Oggetto: [ID: 9327] Progetto "S.S. 4 "Salaria" - Adeguamento nel tratto tra Rieti e Sigillo - 3° lotto 1°
stralcio - Tratto di adeguamento in sede e variante dal km 83+400 al km 87+400".

Procedimento di Verifica di assoggettabilità alla VIA ai sensi dell'art. 19 del D.lgs. 152/2006.

Osservazioni del Ministero della cultura

Fig.2 Individuazione delle aree di cantiere

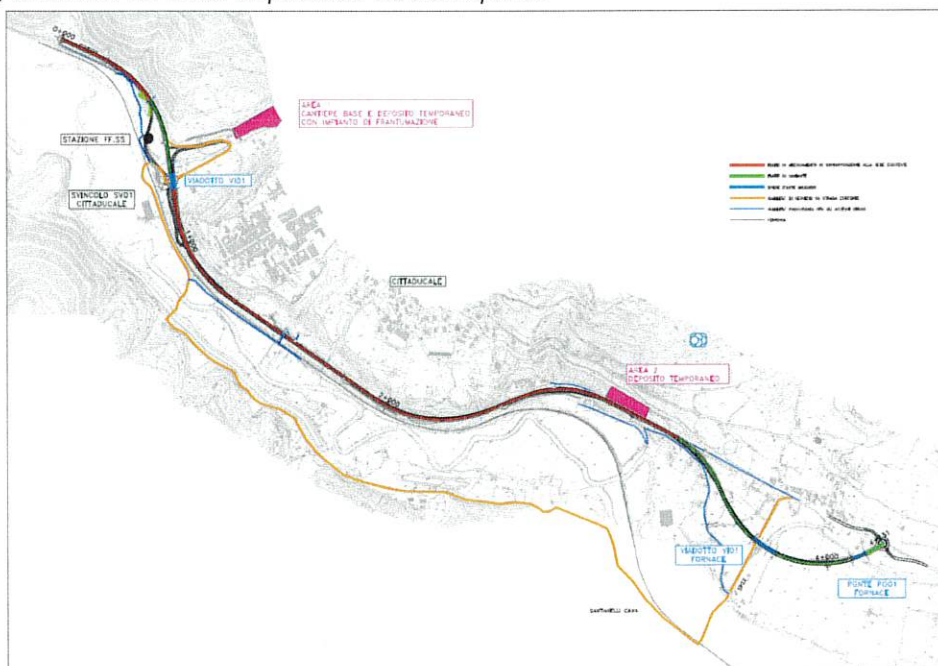
RILEVATO che le aree di cantiere sono localizzate all'interno delle fasce di rispetto dei corsi d'acqua (cantiere operativo CO01 e deposito temporaneo DEP01) e che, pertanto sarà necessario ai fini della necessaria valutazione della compatibilità del progetto bisognerà approfondire le interazioni delle previsioni di trasformazione con lo stato di fatto delle fasce ripariali, anche nella eventualità di dovere individuare varianti, delocalizzazioni o modifiche volte alla tutela del patrimonio;

Fig.3 Sovrapposizione del progetto con la tav. B del PTPR

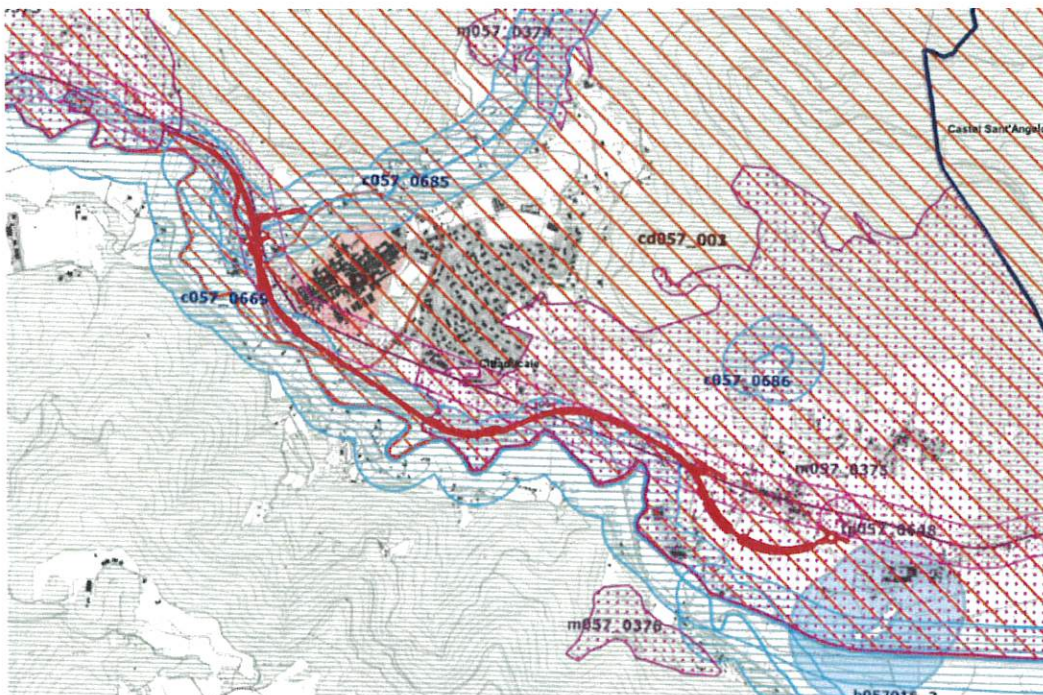
- aree dichiarate di notevole interesse pubblico ai sensi dell'art.136, co.1 lett.c) e d) del D.Lgs.n.42/2004 (di seguito Codice) (Beni d'insieme: vaste località con valore estetico tradizionale, bellezze panoramiche) (art. 8, co.8 delle Norme del PTPR).
vincolo dichiarativo (DM 15/07/1953, DM 14/05/1960 e DM 22/10/1964) denominato "Comprensorio del Terminillo nei Comuni di Antrodoco Castel S Angelo Cittaducale, Leonessa, Posta, Rieti, Micigliano, Cantalice";
- aree tutelate "ope legis" ai sensi dell'art. 134 co. 1 lett. b) e dell'art. 142 co. 1 del Codice:
 - lett. c) Protezione dei fiumi, torrenti, corsi d'acqua (art.36 delle norme del PTPR):
 - "Fiume Velino" (c057_0669) tra la progressiva di progetto 0+000 e la progressiva 3+3400 e tra le progressive di progetto 0+260 e + 800;
 - "Vallone Ottavia e Fosso della Valle" (c057_0685) e la relativa fascia di rispetto;

lett. g) Protezione aree boscate (**art. 39** delle Norme del PTPR) nel tratto compreso tra la progressiva di progetto 0+000 e la progressiva 3+3400;

lett. m) Zone di interesse archeologico (**art.42** delle norme del PTPR):

- (m057_0373) tra la progressiva di progetto 0+000 e 0+020 che si sviluppa a nord-ovest dell'intervento;
- (m075_0375) riguarda il tratto in adeguamento che si sviluppa in direzione est, a partire dalla progressiva di progetto 1+920;

- Insedimenti urbani storici e relativa fascia di rispetto (Art. 44 delle Norme del PTPR): Il tracciato in adeguamento interessa la fascia di rispetto del Centro Storico di Cittaducale (cs_121) tra la progressiva 0+840 e la progressiva 1+520;

- linee archeologiche tipizzate (tl_0328) tra la progressiva 0+000 e 1+340 e tra 2+380 e 3+460;
- con la fascia di rispetto della Via Salaria e con quella del Bene archeologico puntuale codificato come tp_057_0648, in corrispondenza della rotonda prevista a fine intervento;

Fig.4 Sovrapposizione del progetto con la tav. A del PTPR

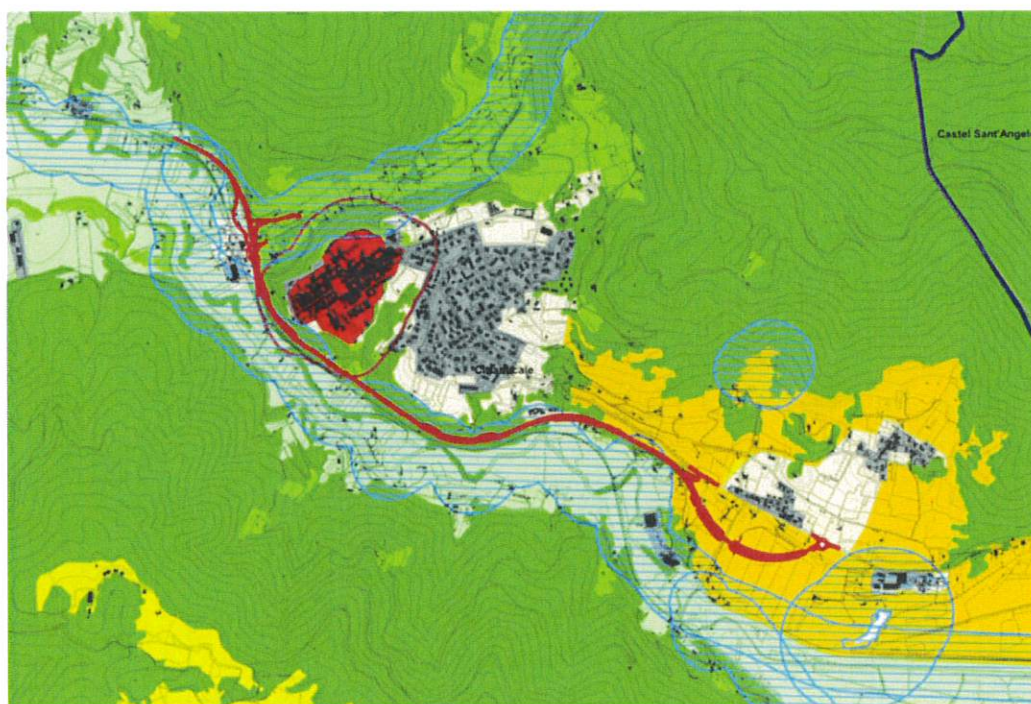
La classificazione delle aree interferite dall'intervento nella **Tav.A del PTPR** dei "Sistemi ed ambiti di Paesaggio" è la seguente:

- "Paesaggio naturale" (**art.22** delle norme del PTPR);
- "Paesaggio naturale agrario" (**art.23** delle norme del PTPR);
- "Paesaggio naturale di continuità" (**art.24** delle norme del PTPR);
- "Paesaggio agrario di rilevante valore" (**art.25** delle norme del PTPR);
- "Paesaggio agrario di continuità" (**art.27** delle norme del PTPR);
- "Paesaggio dei centri e nuclei storici con relativa fascia di rispetto" (**art.30** delle norme del PTPR);
- "Fascia di rispetto dei corsi d'acqua", (**art.36** delle norme del PTPR);

CONSIDERATO che tutte le norme sopra richiamate relative alla individuazione degli ambiti e sistemi di cui alla tav. A, risultano cogenti, in forza dell'applicazione dell'art.8 co.8 delle norme del PTPR poiché il tracciato, ricade interamente in un ambito tutelato con vincolo dichiarativo ai sensi dell'art.136 del Codice, oltre che interferire direttamente con beni ricognitivi individuati nella tav. B del PTPR e tutelati ai sensi dell'art.142 e 143 del Codice;

Fig.5 elaborato T00_IA00_AMB_CT04 "Relazione paesaggistica "Carta di sintesi dei vincoli e delle tutele"

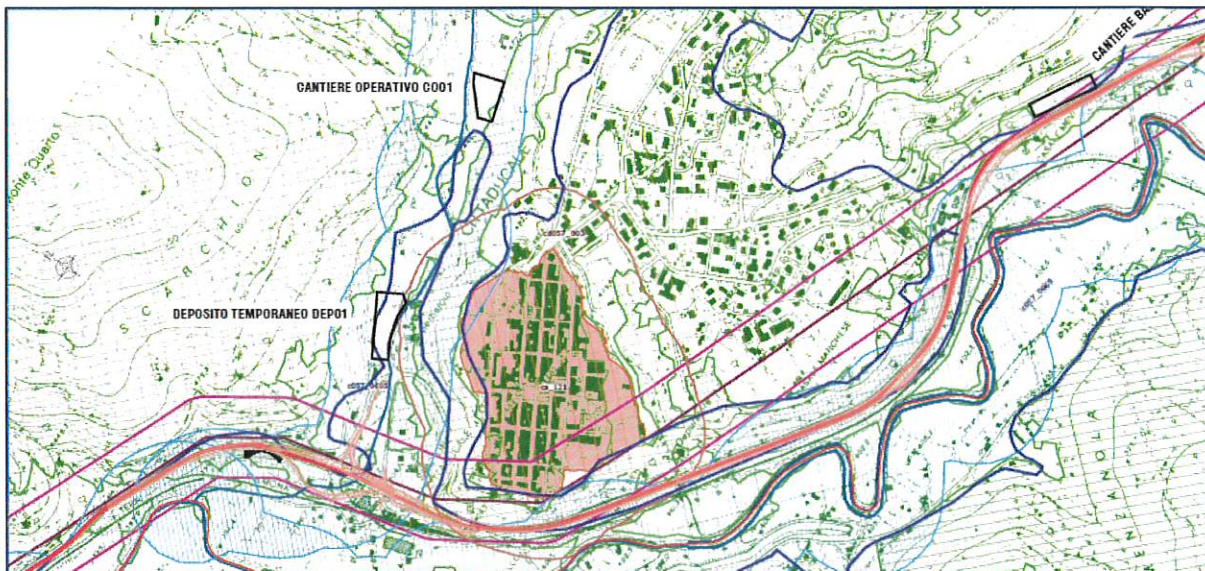
RITENUTO che con riferimento agli interventi di adeguamento e completamento del tracciato esistente, restano fortemente significative le trasformazioni e i conseguenti impatti negativi sul paesaggio e sul patrimonio tutelato, previsti per consentire la realizzazione degli svincoli e delle intersezioni, al pari degli interventi di modellazione dei versanti boscati necessari per consentire l'allargamento in asse della sede stradale, lungo numerosi tratti del tracciato. Per tutto ciò, d'accordo con la Soprintendenza competente, stante che a fronte di interventi molto rilevanti, la documentazione appare non sufficientemente descrittiva (es. sono presenti solo due fotoinserti del progetto che oltre a non riguardare i tratti più sensibili del paesaggio interferiti dalle opere, non descrivono con chiarezza il rapporto della nuova infrastruttura con il contesto; non vengono altresì indicate le quantità di aree vincolate coinvolte dalle trasformazioni e le opere di mitigazione e/o compensazione necessarie a rimediare alla perdita di valore paesaggistico relativa alla eliminazione di superfici tutelate) e, conseguentemente, adeguata a consentire la valutazione di competenza di questo Ministero con riferimento alla compatibilità delle opere, sono necessari ulteriori approfondimenti ed, eventualmente, anche ad individuare varianti, modifiche o possibili ridimensionamenti delle strutture per consentire un migliore inserimento paesaggistico delle opere limitando le interferenze con i beni o i loro impatti ambientali sul territorio;
